Brüssel, den 19.11.2019  
C(2019) 8090 final

**STELLUNGNAHME DER KOMMISSION**

**auf Ersuchen Deutschlands nach Artikel 6 Absatz 4 Unterabsatz 2 der Richtlinie  
92/43/EWG des Rates vom 21. Mai 1992 zur Erhaltung der natürlichen Lebensräume  
sowie der wildlebenden Tiere und Pflanzen: Ausbau der Donau als Wasserstraße  
zwischen Straubing und Vilshofen; Abschnitt Straubing-Deggendorf  
(Deutschland/Bayern)**

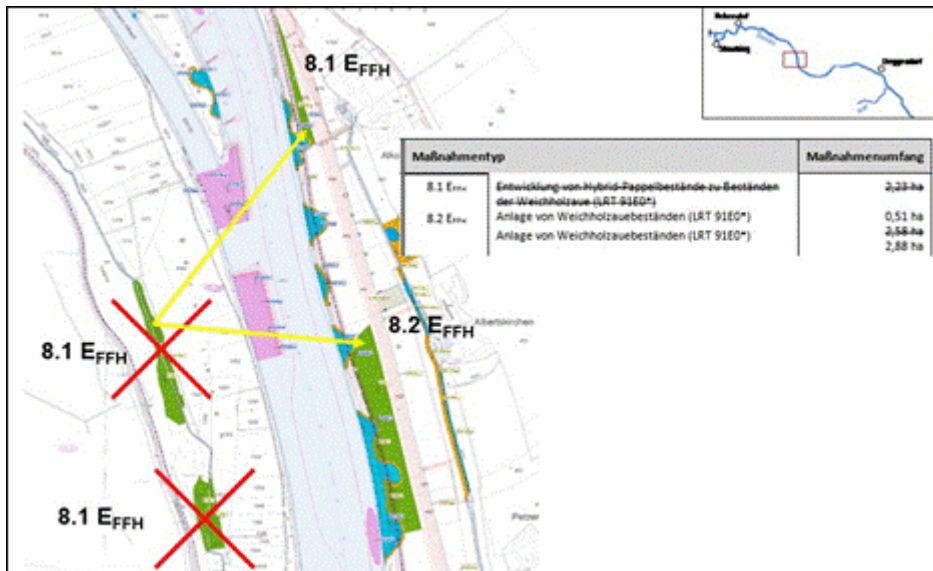
Die vorgesehenen Ausgleichsmaßnahmen im neuen Gebiet sind im Verhältnis 3:1 vorgesehen. Nach Artikel 6(4) hat der Mitgliedsstaat alle notwendigen Ausgleichsmaßnahmen zu ergreifen, um sicherzustellen, dass die globale Kohärenz von Natura 2000 geschützt ist. Gerade wenn der ursprünglich bestehende Zustand erst nach sehr lange Zeit wieder erreicht werden kann, wird ein höherer Ausgleichskoeffizient erforderlich, da der Erfolg der Ausgleichsmaßnahmen nur schwer prognostiziert werden kann. Nach Angaben der Behörden wird die geplante Ausgleichsmaßnahme nach 30 Jahren dem Erhaltungszustand B entsprechen. Angesichts des derzeit guten Erhaltungszustand des geschützten prioritären Lebensraumtyps und des erwartenden sehr langen Zeitraums - und der damit verbundenen Unsicherheiten - bis die Ausgleichsmaßnahme dem ursprünglichen Erhaltungszustand entspricht, hält es die Kommission für angemessen, weitere Maßnahmen vorzuschlagen, die über dem Ausgleichsverhältnis 3:1 liegen. Es ist daher notwendig, auch innerhalb des Schutzgebietes Ausgleichsmaßnahmen zu treffen, wie sie ursprünglich von den Behörden geplant worden waren, da diese Flächen ökologisch für den Lebensraumtyp geeignet sind. Das würde das Ausgleichsverhältnis auf 6:1 erhöhen und die Erfolgsaussichten für die Ausgleichsmaßnahmen verbessern.

Abb. 2: Die Ausgleichsmaßnahme Nr. 8.1 E<sub>FFH</sub> für den prioritären Lebensraumtyp 91E0\* wurde in den Plänen der Behörden von der rechten Flussseite (innerhalb des FFH-Gebiets) auf das linksseitige Ufer der Donau (außerhalb des FFH-Gebiets) verschoben. Gemäß den festgelegten Bedingungen dieser Stellungnahme der Kommission ist die Ausgleichsmaßnahme auf der rechten Flussseite weiterhin erforderlich.

- Die deutschen Behörden müssen sicherstellen, dass die Ausgleichsmaßnahmen für den prioritären Lebensraumtyp 91E0\* auch auf der rechten Seite der Donau im Schutzgebiet als Ausgleichsmaßnahme für dieses Projekt durchgeführt werden (Maßnahme 8.1 E<sub>FFH</sub>).
